改善箇所説明図

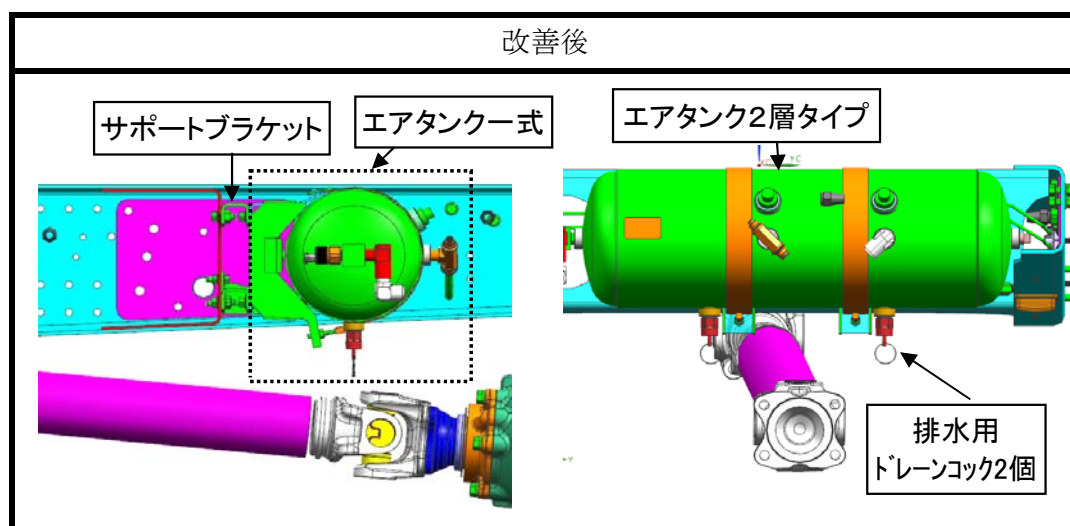
ホイールパーキングブレーキ用エアタンクを移設した車両において、当該エアタンクの排水用ドレンコックとプロペラシャフトの隙間が不適切なため、悪路走行時に干渉する場合があります。そのため、当該エアタンクのドレンコックが損傷しエアが漏れ、最悪の場合、ホイールパーキングブレーキが作動し、走行できなくなるおそれがある。

全車両、ホイールパーキング用エアタンク式及びサポートブラケットを対策品に交換す

識別：・助手席ドアストライカー付近に黄色のマーカーでφ 5 mmのマーキングをします。
